静岡県中央新幹線環境保全連絡会議地質構造・水資源部会専門部会の意見等に対する回答

第 7 回地質構造・水資源部会専門部会

別添1 湧水（池の平）等の成分分析結果

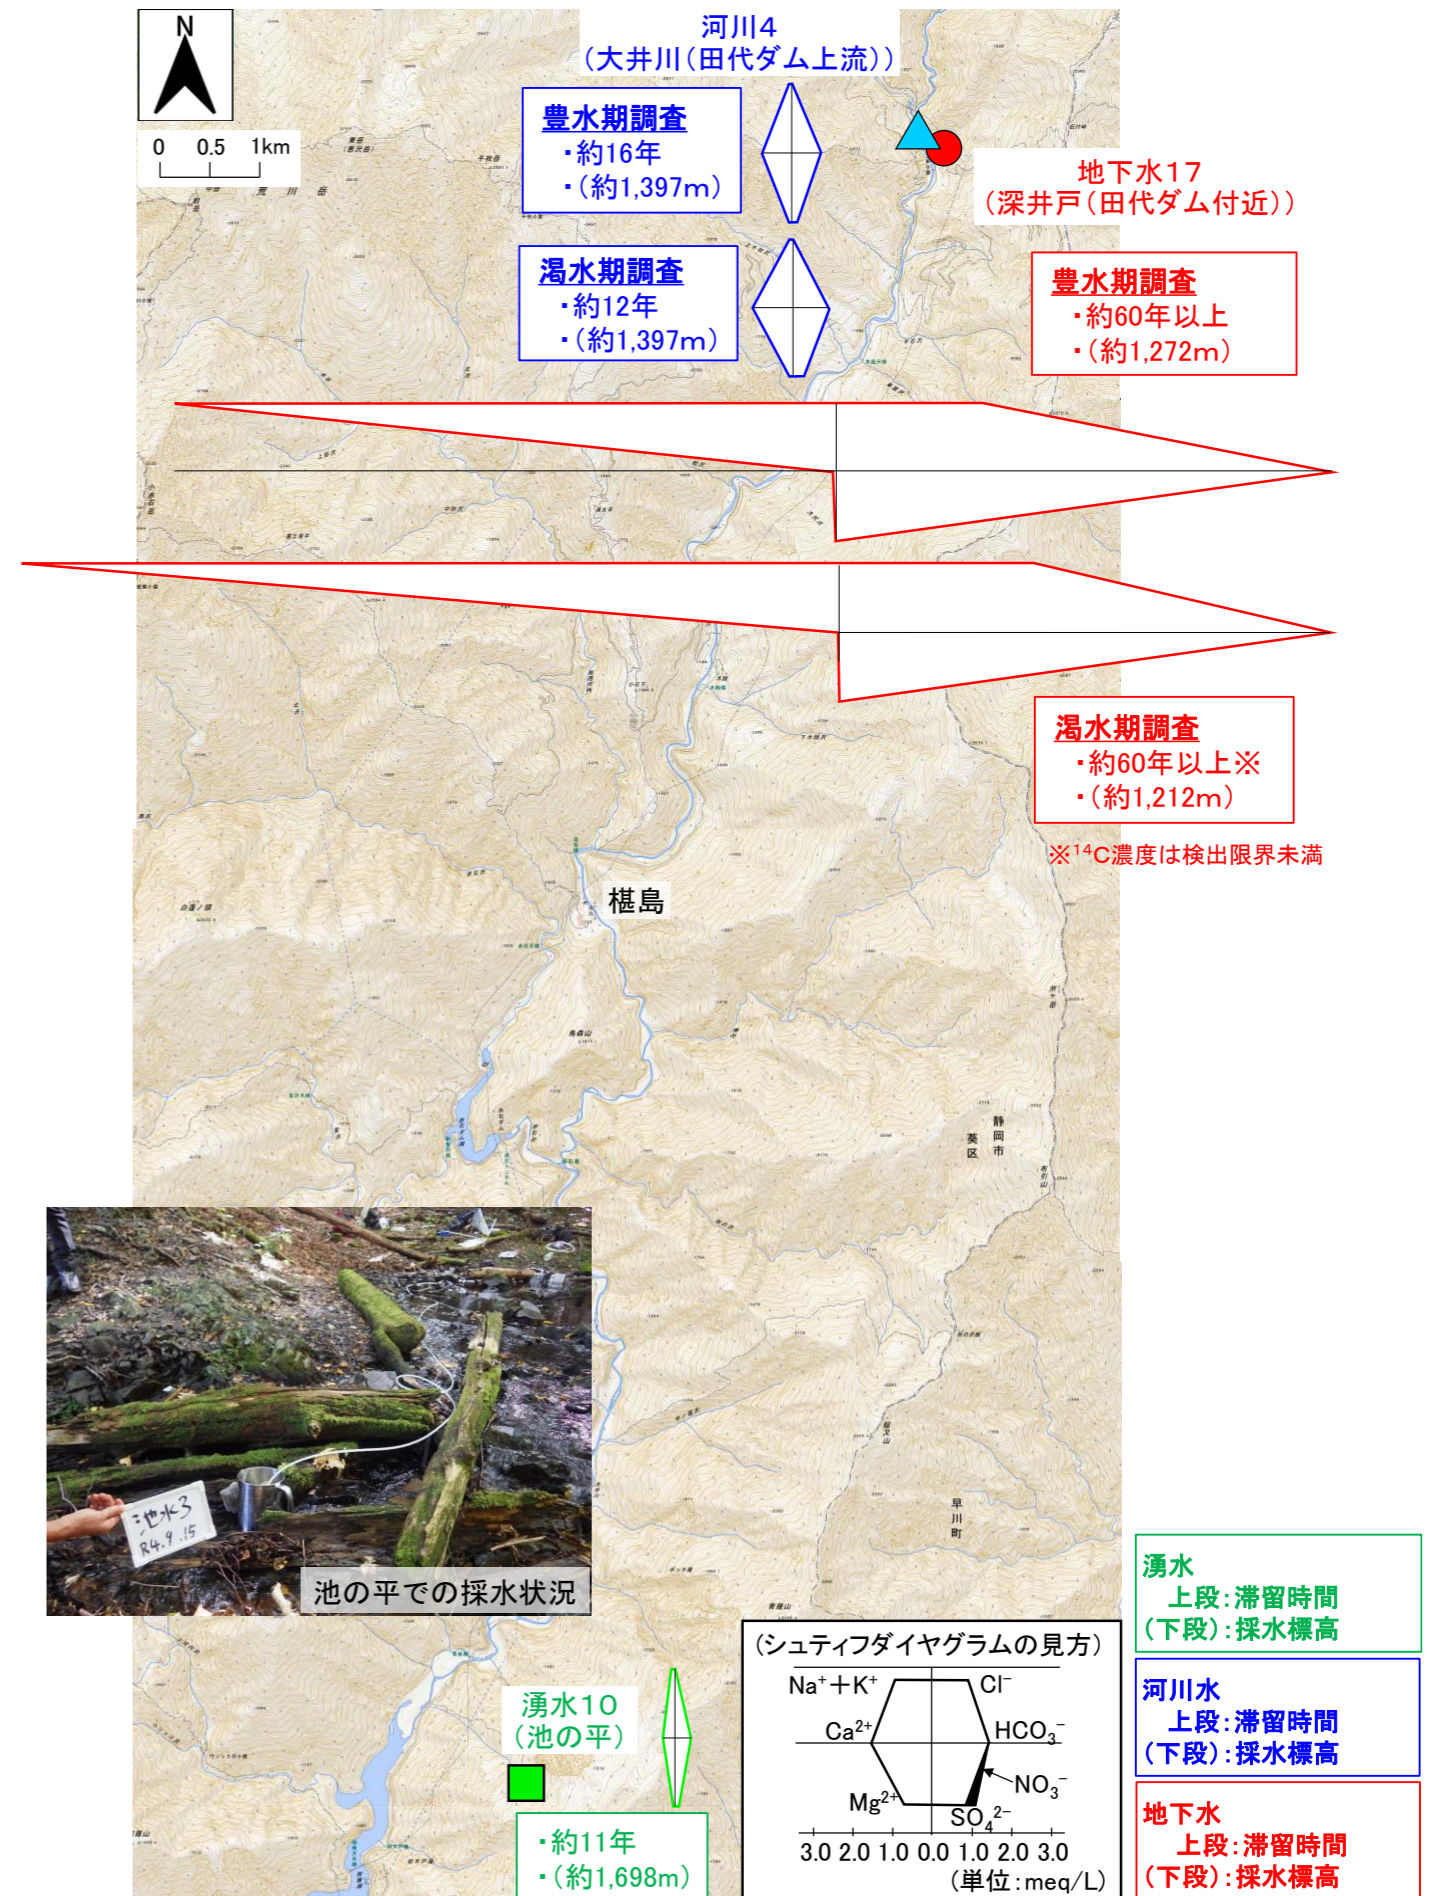
| 番号 | 意見者 | 意見等 | 補足 | 当社の回答 | 資料 |
|----|------|---|--|--|-------------------------|
| 1 | 塩坂委員 | 四万十層の中の地下水は、林道であるとか露頭を全部私が調べた限りでは、そんな高い位置に地下水面が存在していない。その証拠は、お手元の下の方の国土院の地形図（【塩坂委員提供資料】）によると、池ノ平というところに青い線が描かれている。この黄色い線が、「井川-大唐松山断層」の南の延長だが、二重山稜があり、常に湧水が出ている。したがって地院では常に青線を描いている。その北側にある赤崩。左の図の赤崩の衛星写真で、黄色い点が湧水地点になる。右側の図は、それをさらに拡大したもので、白いところが、断層から湧出した被圧地下水。通常の地下水の概念でいけば、ここから湧水があるということは地下水面がそこにあるということだが、実際は地下水面は存在していない。ずっと下にある。誰が見ても分かる図（【塩坂委員提供資料】）で、つまり四万十層の中の地下水というのは、特に上流部においては、この断層破砕帯からの湧水で涵養されているんだという認識が立たないと、生物多様性の問題に対する対応策も多分立たないため、再検討すること。 | 褶曲構造を理解したうえで、地下水の問題を考える視点が重要です。 | <ul style="list-style-type: none"> 委員のご意見は、四万十帯の中の地下水は断層破砕帯からの湧水で涵養されており、標高の高い位置にある池の平の湧水は断層破砕帯から地下深部の地下水が湧出した水であるという内容だと理解しております。池の平の湧水等についての成分分析結果を別添 1 に示します。池の平の湧水はトンネル掘削箇所付近の地下深部の地下水とは異なる水質特性を示したことや、地下深部の地下水よりも短い滞留時間となったことなどから、主要な涵養源は地下深部に起因するものではないと考えられます。そのため、標高の高い地点においては、必ずしも断層破砕帯から地下深部の地下水が湧出しているものではないと判断しております。 一方、断層破砕帯の存在が地下水の流れに影響を及ぼす可能性があることはこれまで実施した解析結果等からも示されていることから、今後断層破砕帯で調査を進めデータを取得していくことで、湧水量について不確実性の低減を早期に図っていきたいと考えております。 | 別添 1 湧水（池の平）等の成分分析結果 |
| 22 | 塩坂委員 | B 案に関しては、田代ダムから上流の西俣、東俣のいわゆる断層破砕帯からの湧水が減ってしまえば、現在は渇水期はそれで維持されていて、東電は大井川の水を一部取水し発電している。ということは、電力会社にしてみれば、この田代ダムに水がたまらなければ、今の提案の話合いの前提が崩れるのでは。そこは東電側は理解した上での説明か。 | 突発湧水量と、河川に流入した湧水量の因果関係を調べる必要があります。 | <ul style="list-style-type: none"> 第 10 回地質構造・水資源部会専門部会の資料 1 「(3) 2) 県外流出量と同量を大井川に還元することの可否に関する検討」で示したとおり、トンネル掘削により河川流量が減水する可能性があることを前提として、B 案を提案しております。 なお委員のご意見は、断層破砕帯からの湧水で渇水期の河川流量が維持されているという内容だと理解しております。しかしながら、別添 1 のとおり河川水（田代ダム付近）の水質の調査結果や溶存成分の分析結果から、季節によりほとんど変化がなく、いずれも主要な涵養源は地下深部に起因するものではないと考えられ、断層破砕帯からの湧水の寄与はほとんどないと考えております。 | 別添 1 湧水（池の平）等の成分分析結果 |

図 4.8 岩種別岩盤の透水係数の範囲

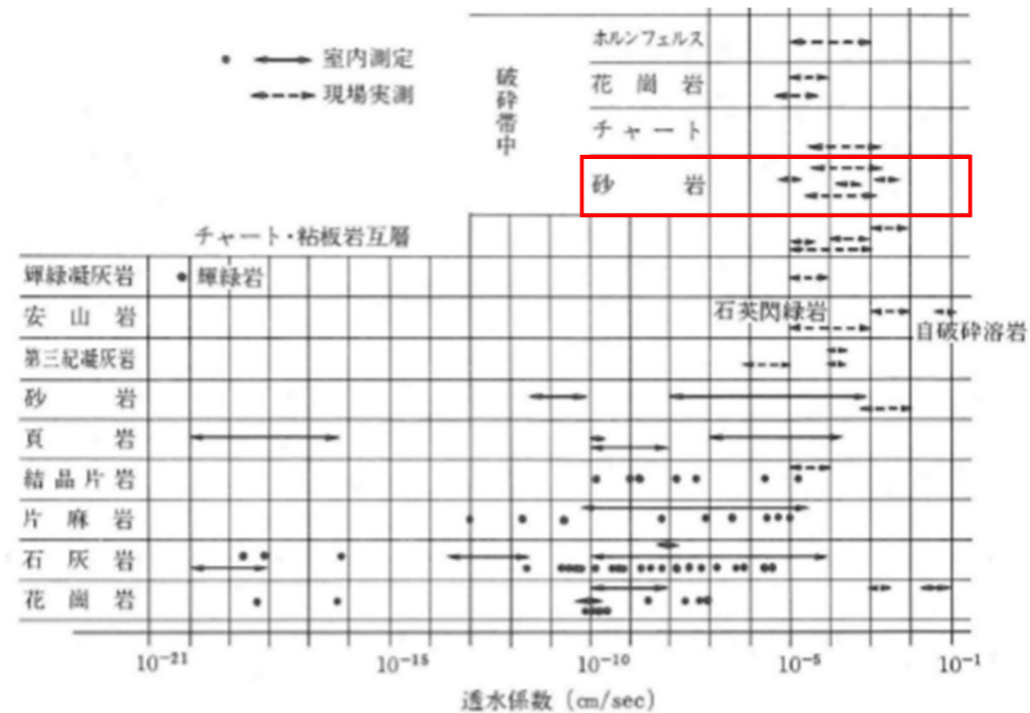
| 番号 | 意見者 | 意見等 | 補足 | 当社の回答 | 資料 |
|----|-------|---|----|---|-----------------------------|
| 28 | 難波副知事 | トンネル湧水に関するリスク管理が必要。想定される湧水量の10倍、10分の1にどうなるのか分析する。ばらつきの具合は、確率分布で出すなど、やり方は複数あると思うが、1本の確定値のようなことだけで議論するというのは非常に危険なので、そこはしっかりと検討していただきたい。 | | <ul style="list-style-type: none"> ・湧水量の予測値への影響が最も大きいと考えられる透水係数について、断層破碎帯における実績値に関する既存文献を別添2に示します。この資料によれば透水係数は$10^{-6} \sim 10^{-5}$m/秒 ($10^{-4} \sim 10^{-3}$cm/秒) のケースが多く、水収支解析において使用している透水係数（静岡市モデル：10^{-5}m/秒、JR東海モデル：1.2×10^{-6}m/秒）も同程度であるといえます。 ・第13回国土交通省有識者会議の資料2の別冊7のp7-9に考え方を纏めており、現実の断層破碎帯の地質は不均一であり、良質な部分と破碎質な部分が存在していますが、水収支解析では、ブロック毎に均一な地質を想定し、透水係数を一括りで大きく設定していることから、厳しい条件をもとに湧水量を予測しています。 ・一方で、湧水量が予測値を超える可能性に対しては、今後、県境付近からの高速長尺先進ボーリングにより、断層破碎帯で調査を進めこうしたデータを現地で取得するとともに、リスク管理の検討を進めてまいります。 | 別添2 断層破碎帯の透水係数に関する文献調査結果 |

・砂岩の破碎帯中における透水係数は、 $6 \times 10^{-8} \sim 6 \times 10^{-5} \text{ m/s}$ ($6 \times 10^{-6} \sim 6 \times 10^{-3} \text{ cm/s}$) 程度の範囲と記載されている。
